**Commissione Tecnica di Verifica dell'Impatto Ambientale - VIA e VAS**

**Parere n. 1903 del 23.10.2015**

<p><b>Progetto:</b></p>	<p><b>VARIANTE ex. Art. 169 Dlgs n. 163/2006</b></p> <p><b>Tratta AV/AC Terzo Valico dei Giovi - "By Pass" di collegamento tra Galleria Campasso e Interconnessione di Voltri</b></p> <p>IDVIP: 3097</p>
<p><b>Proponente:</b></p>	<p><b>RETE FERROVIARIA ITALIANA S.P.A.</b></p>

#### Descrizione delle opere in variante

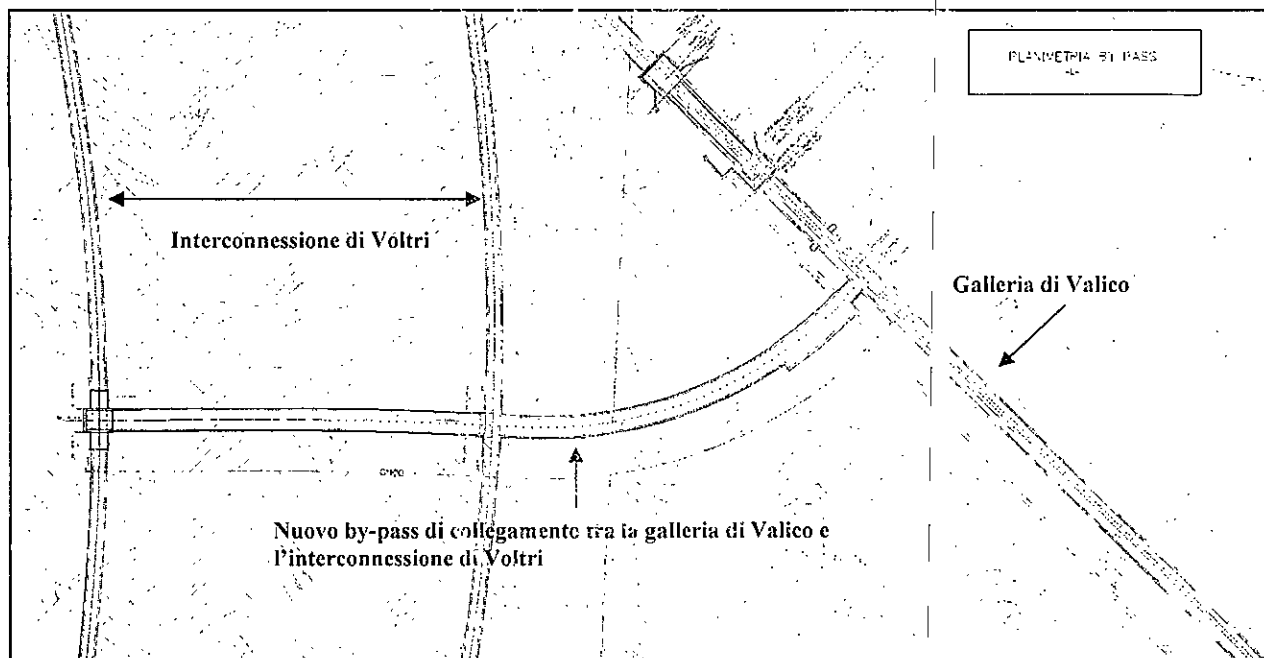
Con la presente variante tale collegamento, tra linea AV ed interconnessione di Voltri, viene garantito da un primo ramo, provvisorio, che collega la linea AV (in corrispondenza della galleria Campasso) all'interconnessione binario dispari e da un secondo ramo che collega, invece, tra loro, i due binari (pari e dispari) dell'interconnessione.

La soluzione proposta prevede la realizzazione del by-pass a partire dalla galleria Campasso, con innesto a circa 80 m dall'imbocco nord e con un tracciato che, nel primo tratto, di lunghezza pari a circa 245 m e pendenza del 3,35%, si svilupperà attraverso un'area non caratterizzata da particolari criticità geo-meccaniche ed in un ammasso mediamente consistente. Il Proponente sottolinea che quest'ultima circostanza è avvalorata dalle evidenze di scavo in corso della galleria Campasso.

Il secondo tratto, di collegamento tra i due binari dell'Interconnessione, ricalca il tracciato del bypass pedonale (GN94C) con uno sviluppo di circa 230 m.
